Товарищество с ограниченной ответственностью «Фирма «Казинтерсервис»

Исх.№ 311/8
Дата: 20.04.2018г.

Департамент внутреннего государственного аудита по г. Шымкент

27 февраля 2018 года Государственным учреждением «Управление здравоохранения Южно-Казахстанской области», БИН 990440001521, юридический адрес: Казахстан, г. Шымкент, ул. Желтоксан, д. 20А, оф, на веб-портале государственных закупок было размещено объявление об осуществлении государственных закупок способом аукцион №2329810-2 на общую сумму 10 044 643.05 тенге без учета НДС, «Закуп моноблок в комплекте для медицинских организаций области на 2018 год» способом аукциона.

Рисунок 1

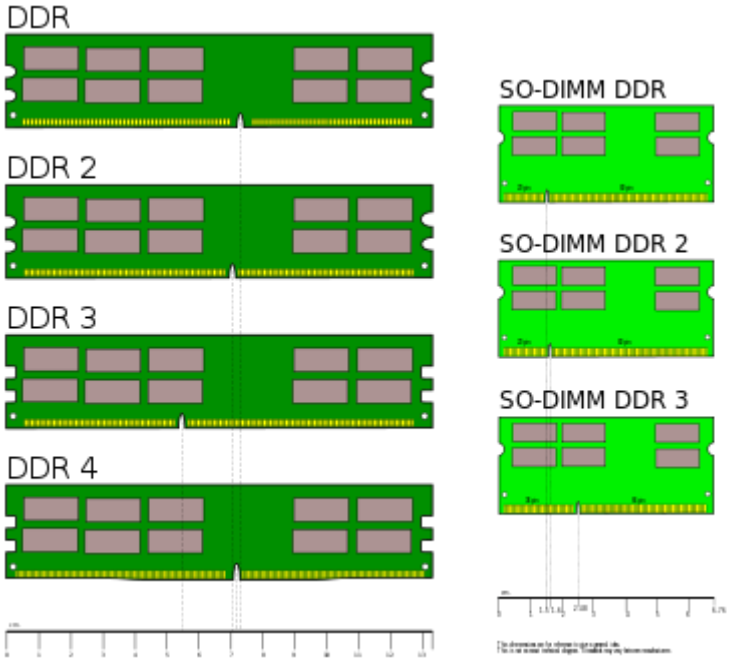
Потенциальным поставщиком указана оперативная память:
«4) МАКСИМАЛЬНЫЙ ОБЪЕМ ПОТДЕРЖИВАЕМОЙ ПАМЯТИ: DDR4-2400 SDRAM, 32 Гбайт (Скорость передачи данных до 2400 мегапередач/с)
5) ОБЪЕМ ПАМЯТИ: Слоты для модулей памяти: **2 слота SODIMM**, объем памяти: DDR4-2400 SDRAM, 4 Гбайт,»

Предлагаемая потенциальным поставщиком оперативная память предназначена для ноутбуков и не может быть установлена в материнские платы для компьютеров (системных блоков) и моноблоков. В пункте 3 технической спецификации, потенциальными поставщиком указан НАБОР МИКРОСХЕМ: Intel® H270, который не поддерживает модули памяти SODIMM, а только DIMM.
Подтверждение по ссылке на официальный сайт производителя Intel - https://ark.intel.com/ru/products/98090/Intel-H270-Chipset

На рисунках 1 и 2 представленных ниже можно увидеть разницу между планками DIMM и SO-DIMM. Оперативная память DIMM DDR4 SDRAM для компьютеров и моноблоков должна иметь разъём 288 пин, тогда как SODIMM DDR4 SDRAM имеет разъём всего 260 пин.
